**Всемирный форум для согласования правил
в области транспортных средств**Рабочая группа по общим предписаниям,
касающимся безопасности**122-я сессия**

Правила № 46 (устройства непрямого обзора)

**Предложение по поправкам серии 05
к Правилам № 46 ООН****Представлено экспертом от Германии и экспертом
от Международной организации предприятий автомобильной
промышленности***

Рис. 1
Пример измерения на основе максимального изменения

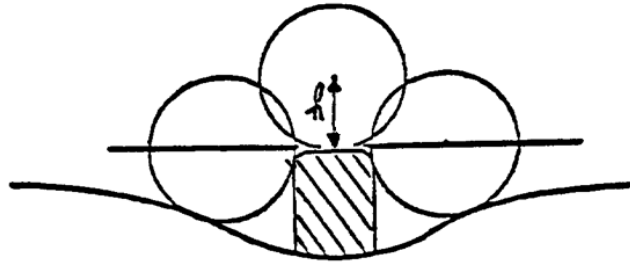
Включить новый пункт 6.2.2.1.2.2 следующего содержания:

«6.2.2.1.2.2 Если размер выступа элемента, установленного на поверхности, не являющейся выпуклой, не может быть определен посредством простого измерения, то его определяют на основе максимального изменения расстояния до центра сферы диаметром 100 мм от номинальной линии панели, когда эта сфера перемещается, находясь в постоянном соприкосновении с данным элементом. На рис. 1 показан пример использования этой процедуры.

Схема знака официального утверждения устройства непрямого обзора

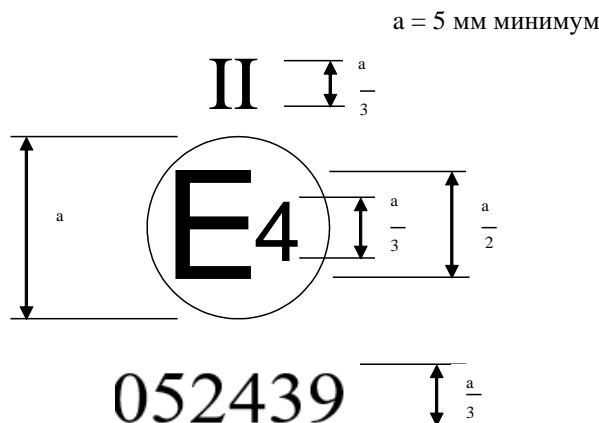
Приложение 5 изменить следующим образом:

Приведенный выше знак официального утверждения, проставленный на устройстве непрямого обзора, указывает, что данное устройство является основным устройством заднего обзора класса II, которое официально утверждено в Нидерландах (E 4) на основании Правил № 46 под номером официального утверждения 052439. Первые две цифры номера официального утверждения указывают, что на момент предоставления официального утверждения Правила № 46 уже включали поправки серии 05.
